Fra: Christian <christian@alvergruppen.no>
Sendt: mandag 21. november 2022 10:56
Til: Postmottak Alver
Kopi: Larissa Dahl
Emne: Sak 21/5193 - Sveåsen - Spørsmål om vilkår 2 i IG infrastruktur

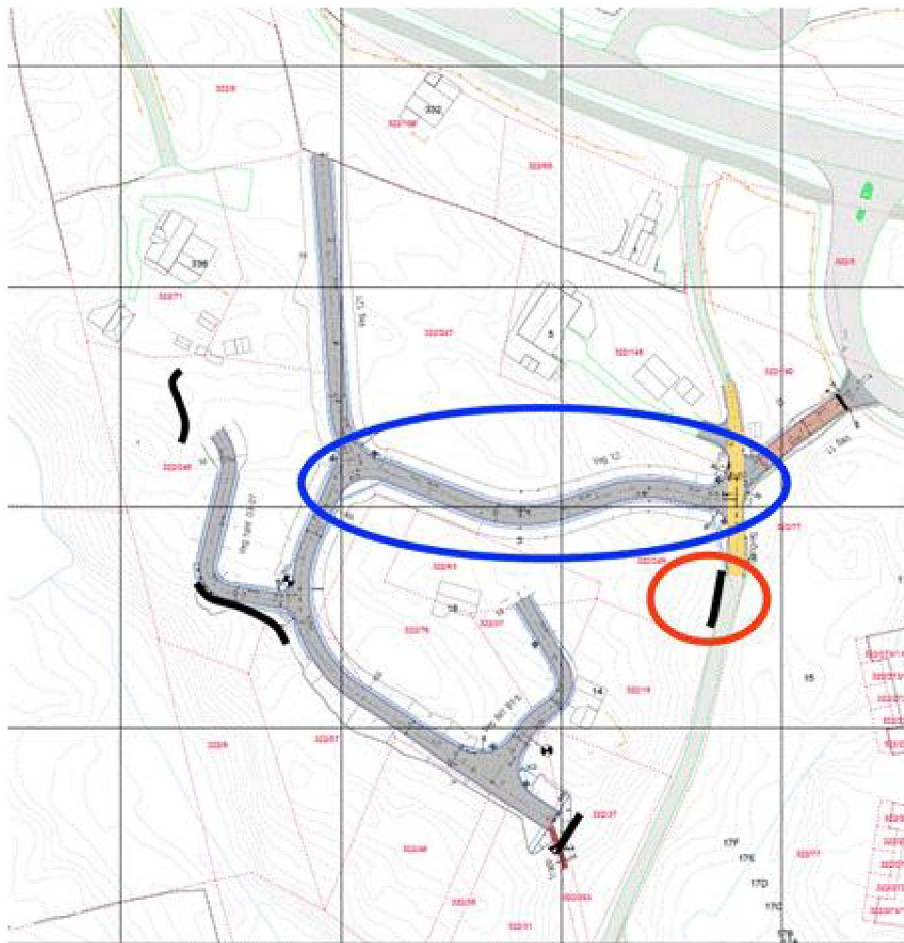
Kan det åpnes opp for at entreprenør i samarbeid med byggherre selv tar stilling når voller skal etableres?

Grunnen til dette er hvor man skal starte å jobbe og ønske om å berøre minst mulig av massene før det er nødvendig. Man vil starte med å få etablert den nye veien fra eksisterende vei, opp i området (blå sirkel), og videre inn rundt felt B3. For dette arbeidet vil sedimenteringscontainer ved fangdam 3 og voll som markert under (rød sirkel) være nødvendig.

Overvannet vil ikke renne oppover så de andre vollene vil ikke være nødvendig å etablere før en god stund etter oppstart. I tillegg kan det være en fordel å vente til å bygge vollene til man faktisk trenger de da man på dette tidspunktet har mer kontroll på den faktiske dimensjoneringen og nøyaktig plassering av voller, ref. notat «Plan for avsig».
